Znak postępowania: UG. IOŚ.271.4.2025

**dotyczy:** postępowania prowadzonego w trybie podstawowym na zadanie pn. „**Utworzenie 20 nowych miejsc opieki w ramach programu Aktywny Maluch 2022- 2029 w Gminnym Klubie Dziecięcym w miejscowości Masłowice 39**” realizowane w ramach programu rozwoju instytucji opieki nad dziećmi w wieku do lat 3 Aktywny Maluch 2022-2029.

- A. Działając na podstawie art. 284 ust. 2 ustawy z dnia 11 września 2019 r. – Prawo zamówień publicznych – dalej „ustawa Pzp”, **Zamawiający, przekazuje treść zapytań dotyczących treści Specyfikacji Warunków Zamówienia (SWZ), wraz z udzielonymi odpowiedziami.**

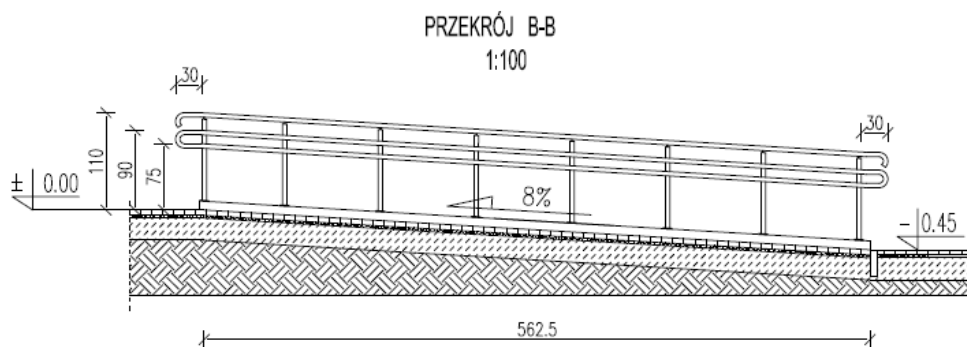
Proszę o sprecyzowanie konstrukcji stropu, w opisie projektu widnieje zapis o stropie kanałowym, natomiast rysunki wykonawcze przewidują wykonanie stropu żelbetowego na mokro, jaki ostatecznie strop jest przewidziany i czy Zamawiający dopuszcza zamianę stropu monolitycznego żelbetowego na inny?

**Należy wykonać strop monolityczny zgodnie z rysunkiem K-2 i K-3. Zamawiający nie dopuszcza wykonywania innego rodzaju stropu.**

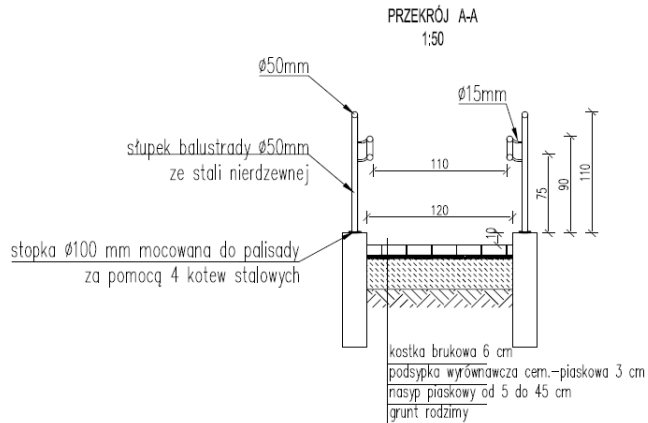
Proszę o podanie parametrów wykonania pochylni dla NPS oraz balustrad ochronnych.

**Poniżej parametry pochylni:**
